**Avis de la mission régionale  
d'autorité environnementale  
Hauts-de-France  
sur le projet de parc éolien d'Ostrevent  
de la société « Les Vents du Douaisis »  
sur les communes de Monchecourt, Auberchicourt  
et Emerchicourt (59)**

n°MRAe 2020-4748

Localisation du projet (points bleus : éoliennes E1 à E6, carrés verts : les postes de livraison)  
(source : étude d'impact page 4)

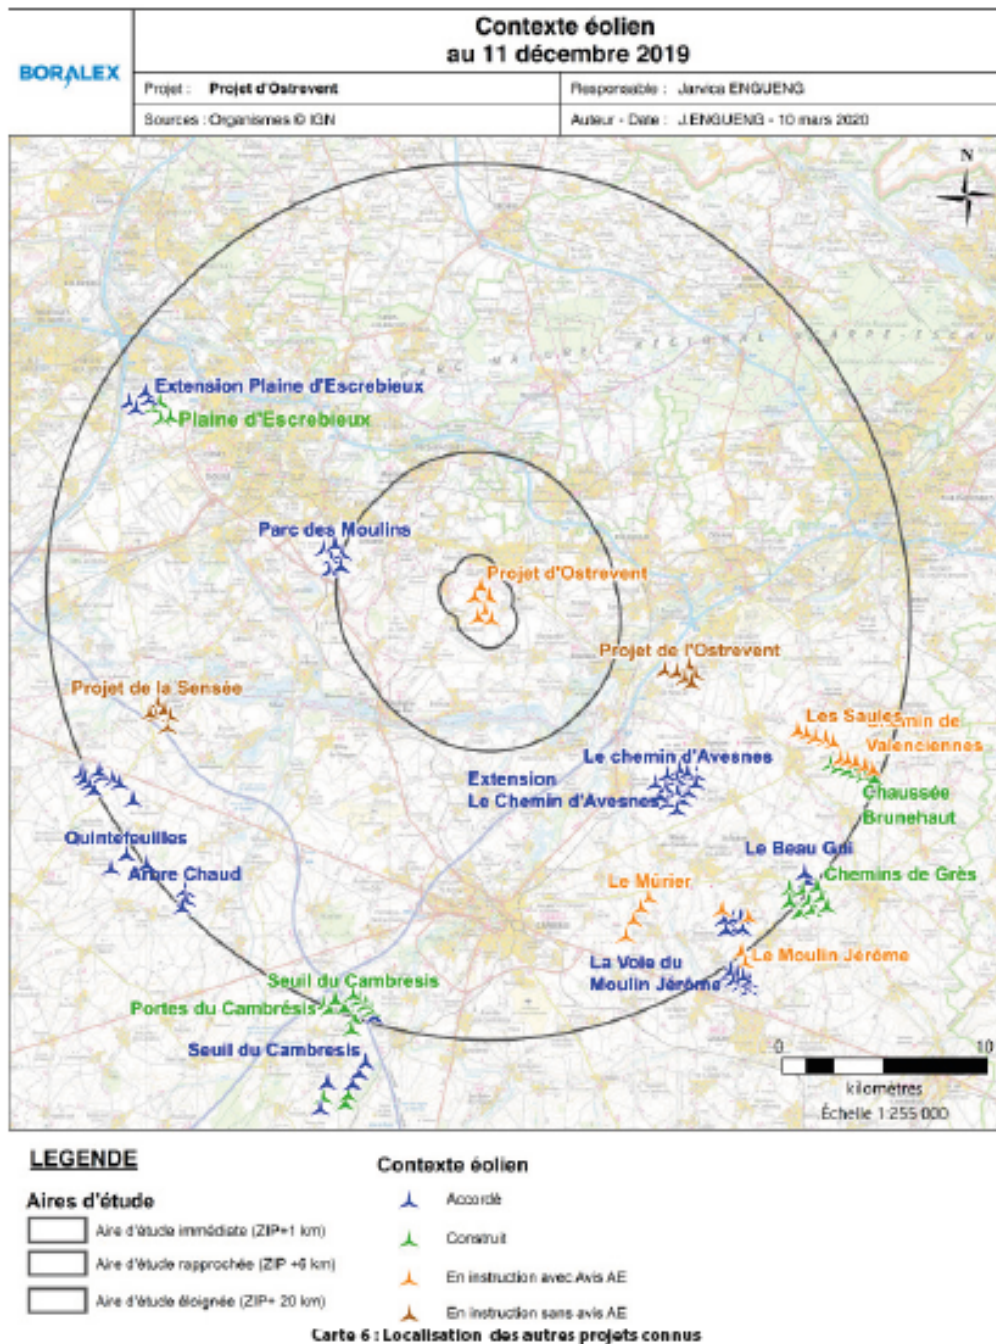
De plus les éoliennes E2 et E6 sont respectivement à environ 50 et 60 m d'un boisement et d'une haie, ce qui augmente le risque de collision pour les chiroptères notamment.

*L'autorité environnementale recommande de déplacer les éoliennes E2 et E6 à une distance d'au moins 200 mètres en bout de pale des zones importantes pour les chiroptères (zones de chasse, bois ou haies), conformément aux préconisations du guide Eurobats<sup>1</sup>.*
